Servicemitteilung AE 5800 vom 24.10.2006 Neuproduktion (RoHS konform) Oktober 2006

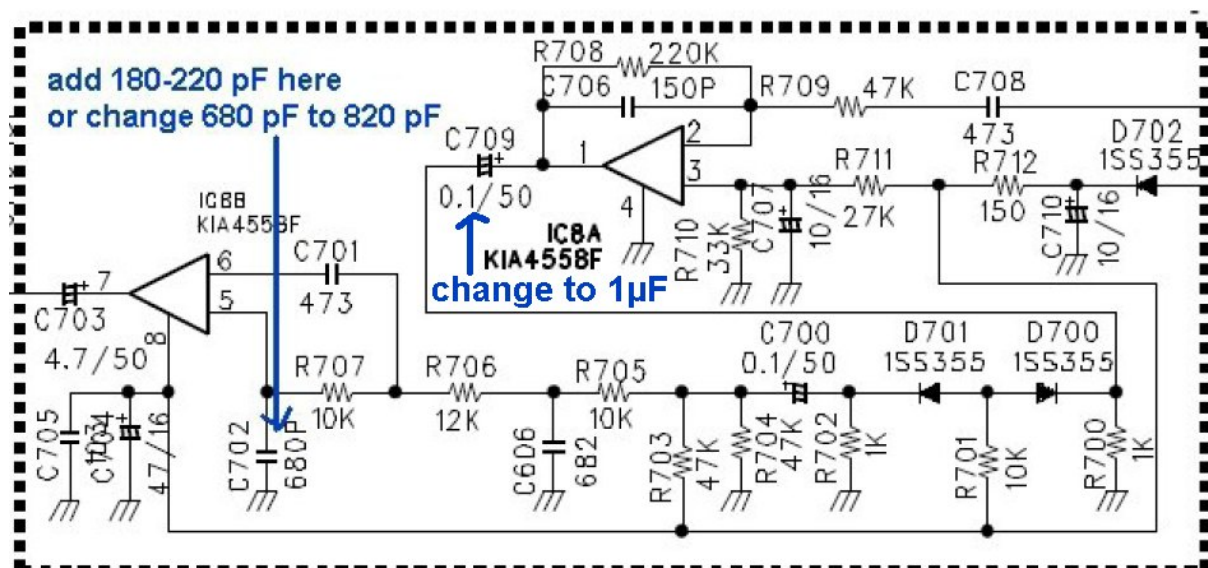
Mikrofonstecker nicht mehr voll kompatibel zu Ersatzmikrofonen
Bei Anschließen eines anderen Mikrofons mit 6 poliger Albrecht-Standardbeschaltung geht Gerät auf Dauersenden.

Geänderte Schaltung an PIN 2. - Dort befindet sich hinter der Frontblende eine Brücke mit einem 0 Ohm Widerstand R 461, die bei AE 5800 nicht notwendig ist und zu einem (nicht vorgesehenen) Tonruftkontakt führt.

Sollen andere Mikrofone mit 6 poliger Standard- Albrecht Beschaltung anschließbar sein, R 461 entfernen oder (geht einfacher) Leitung zu Pin 2 im Mikrofon ablöten.

Das Foto zeigt die Stellen, an der man

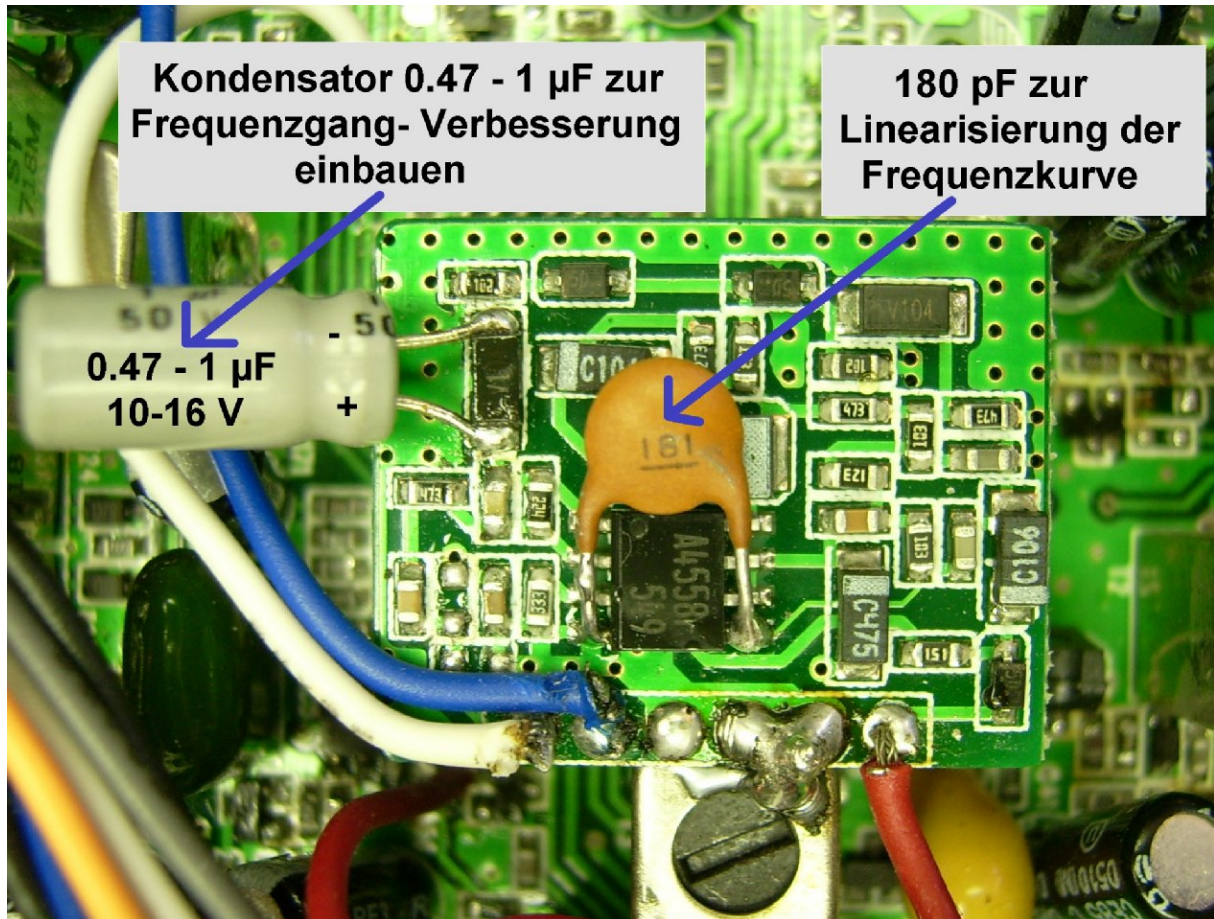
Möglicherweise zu grosser FM Frequenzhub bei 1600-1900 Hz und zu geringe Modulation bei tiefen NF Frequenzen:

Ursache: Toleranzen bei C 702 (680 pF) und möglicherweise zu geringer Wert von C 709 (0.47- 1µF sollte er haben) auf der FM Zusatzplatine

a) einen keramischen Scheibenkondensator 180 pF bis 220 pF zusätzlich direkt an die PIN's 4 und 5 des IC 5 B anlöten kann.

b) einen Elko zur Verbesserung der Modulation bei den Bässen einlöten kann.

Abhilfe: grösseren Kondensator (820 pF) verwenden oder einfacher einen Kondensator von 180 oder 220 pF zusätzlich zwischen IC 5 Pin 5 und 4 einlöten. Elko 0.47 bis 1 µF parallel zu C 709 einlöten.

Nach Einbau Hub kontrollieren und mit **1250 Hz Modulationsfrequenz auf 1.8 bis 1.9 kHz** einstellen.
